Objet : Parc photovoltaïque de Sigottier - Demande d'autorisation de défrichement n°22-31-762
Demande de précision et complément d'information pour instruction du dossier

Référence : 2022/UBFM/D291

Parc photovoltaïque de Sigottier - Demande d'autorisation de défrichement n°22-31-762
Observation sur le dossier

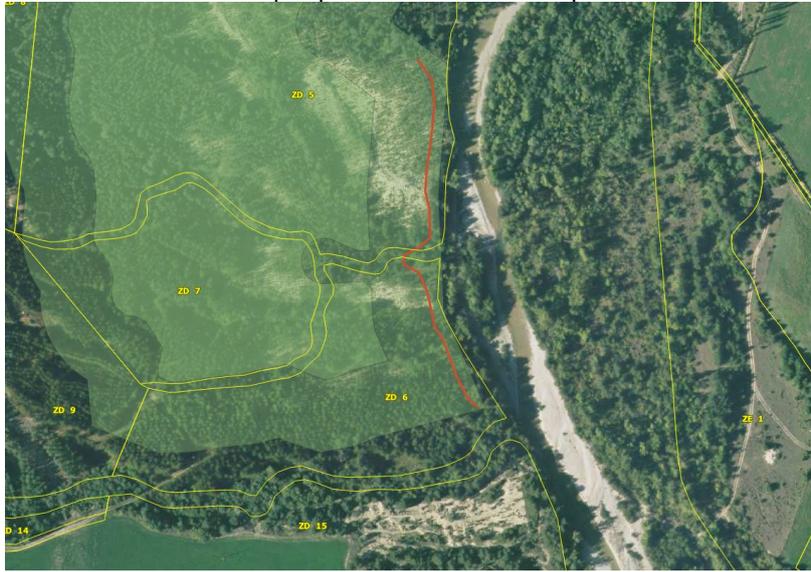
Dans sa dernière version, le projet entend conserver l'objectif de maintien de la partie fonctionnelle de la ripisylve du Büech. « *Il en résulte le maintien d'une bande arborée de 50 m à 100 m, traitée en OLD sur les 50 premiers mètres, mais assurant une fonction tampon efficace à l'interface des enjeux de la zone Natura 2000 - ZSC Le Buech* ».

Comme le souligne le dossier, le traitement des OLD n'est pas compatible avec la préservation de cet espace sensible que constitue la ripisylve du Büech. Il a été convenu lors de précédente version (version à référencer) que la partie fonctionnelle devait être maintenue.

Une visite sur site avec l'OFB, l'animateur Natura 2000 et la DDT a permis de constater que l'emprise du projet ne permet pas d'atteindre cet objectif de préservation puisque la ripisylve ne peut plus s'établir que sur une zone de 0 à 50 m du Büech (zone hors OLD) alors que qu'elle s'étend actuellement au-delà. La proposition ci-dessous permettrait de rétablir cet équilibre.

→ Affiner le tracé sur la partie Est du projet pour satisfaire l'objectif de maintien de la ripisylve fonctionnelle du Büech
